Landkreis Kronach, Rad-Orte-Katalog

Rad-Ort Nummer 18-001

Ort Ruppen, Einmündung KC12 in B173, Alter Bahndamm nach Kronach

Situation

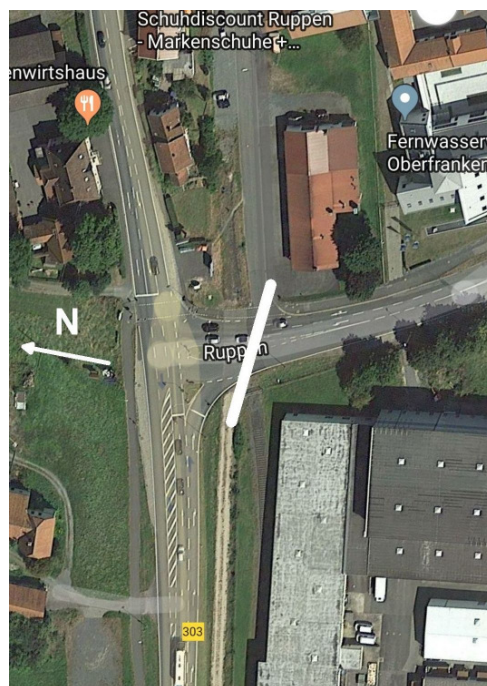
Der die KC12 kreuzende Fuss-/Radverkehr hat keinen gesicherten Überweg, weder zum alten Bahndamm noch in die Industriestrasse hinein. Der Bahndamm ist stellenweise weich, teilweise eingengt und beim ehemaligen Karst durch Randsteine, Wiese, losen groben Schotter, Treppenstufen unterbrochen. Abzweigungen in die Supermärkte und Firmen sind durch Zäune versperrt.

Keine sichere Überquerung der KC12 gewährleistet. Der alte Bahndamm ist in diesem Zustand nicht für den Fuss-/Radverkehr geeignet. Fussgänger und Radler scheinen hier nur geduldet zu sein.

In Ruppen über die Kreisstraße KC12 einen Fuß-/Rad-Überweg einrichten, mit Rad-/Fußgängerampel. An der Bundesstraße auf dem alten Bahndamm einen Fuß- und Radweg bis zum Landesgartenschau Gelände einrichten und befestigen, mit Abzweigungen in die Supermärkte und Firmen.
